六本木三丁目児童遊園周辺地区 整備検討会ニュース

第8号

令和5年3月発行 港区

1 第5回検討会開催のご報告

再整備後のイメージ

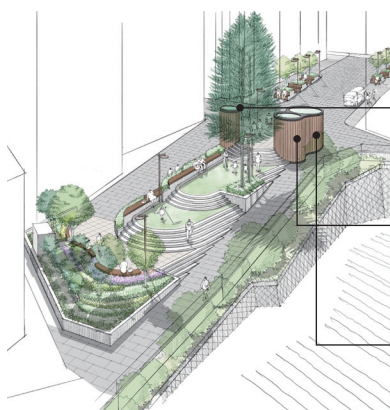
- どの程度停車用スペースが必要かは、なかなか判断が難しいが、当該道路における**搬出入作業の頻度・時間等を調査することで、自然に答えが導かれる**のではないかと。
 - 停車用スペースにポールを立てて、**荷捌き車両以外は停車できないようにすることはできない**のか。停車用スペースの利用時間制限が難しいのであれば、**車道を狭めて、車が停めづらいうようにする**という考え方もあると思う。
 - 外苑東通りに出ようとする車はメインストリートをUターンしてきた車しかないので、**車道幅員はもっと狭めても良い**のではないかと。
 - **他の道路では荷捌き等であまり停車できない**にも関わらず、当該道路だけ大きな停車用スペースを設けるのか。停車用スペースを設置するなどと言っているわけではないが、**必要以上にはいらない**と思う。
 - 現在の当該道路には、そんなに停車できるスペースはないため、停車用スペースは必ず必要であるが、**道路の両側に小型トラック1台分程度の大きさの停車用スペース**としても、そこまで支障は無いのではないかと。
 - 利用しやすさを考えると、**道路の両側に小型トラック2台分の停車用スペース**を設けるのがよいと思うが、あの一角にそこまで停車用スペースが必要かとも思う。
 - 大切なのは、道路の両側に小型トラック1台分ずつの停車用スペースでも良いが、**これまで当該道路を利用してきた人に対する配慮が必要**であるということである。
 - 道路の西側については、**延長13m程度の停車用スペースが確保できていれば、現状で荷捌きスペースとして使われている延長と同じ位**になる。
- ⇒最終的な停車用スペースの位置・大きさについては、交通管理者と調整を行い、決定していきます。

- **歩車道を一体で活用する際に障害**となることから、段差は無くして完全にフラットにすることが望ましいが、どうしても歩車道を完全にフラットにすることができないのであれば、**極力段差を小さくしてほしい**。

- **スリット側溝は見た目にもお洒落で良いが、街路樹の落ち葉が詰まると流れにくくなり、清掃もしづらいため、街路樹は植えない方がよい**。
- 近年、緑が大切にされる風潮だが、機能的な面や景観上の観点から**当該道路から街路樹は無くして、どこかでまとめて確保**すれば良い。

- **イベント時には収納**できるようにしてほしい。

- 車道は、インターロッキングブロック舗装の方が見た目が良いと思うが、**半たわみ性舗装にするのであれば、絶対に失敗しない**でほしい。
- 車道と歩道は同じようなデザインとした方が、**一体感が出て広く感じられる**。
- 頻繁に補修が必要になるようなブロックは**使わない**でほしい。

- **防犯性の観点から、明るさを確保**してほしい。また、街路灯の光はできるだけ**下向きに照らす**ものがよい。
- 街路灯の**光源の色は全て統一**した方がよく、**橙色だと少し怖いイメージ**になることと、舗装を石畳風にするということであれば**白色が良い**。
